Keuringsverslag van een elektrische laagspanning- en zeer lage spanningsinstallatie

NIET CONFORM

Straatnaam	Gemeentestraat
Huisnummer	163
Busnummer	
Postcode	9500
Gemeente	GERAARDSBERGEN
Land	België

Controlebezoek van een huishoudelijke installatie volgens (KB 08/09/2019) - AREI Boek 1- 6.5. en 8.2.2. en 4.2.4.3.

Afbeelding schakel- en verdeelbord:

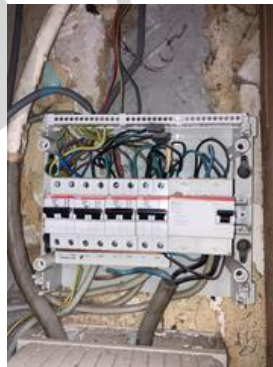
13.08 Een demonteerbaar aansluitstuk (aardingsonderbreker) dient aangebracht te worden in de aardgeleider teneinde de meting van de aardweerstand mogelijk te maken. (Boek 1 Onderafdeling 5.4.3.5.)

14.04 De beschermingsgeleiders zijn niet verdeeld over de ganse installatie. (Boek 1 Onderafdeling 5.3.5.3.G. en 5.4.3.1.)

15.02 De aanduiding van de stroomkringen en/of apparatuur, aansluitklemmen, enz dient aangebracht of vervolledigd te worden. (Boek 1 Onderafdeling 3.1.3.1. en 3.1.3.3.A. en 5.1.6.1)

15.09 De genaakbare, naakte onder spanning staande delen zijn onvoldoende afgeschermd. (Boek 1 Afdeling 5.1.4. en 4.2.2.3.)

15.14 Een alpolige scheidingsschakelaar is te voorzien om bord volledig spanningsloos te kunnen zetten. (Boek 1 Onderafdeling 5.3.5.1.B. en nota)

17.08 De aanduiding van de nominale stroomsterkte van zekeringen en/of automaten in niet zichtbaar of is uitgewist. (Boek 1 Onderafdeling 1.4.2.1.)
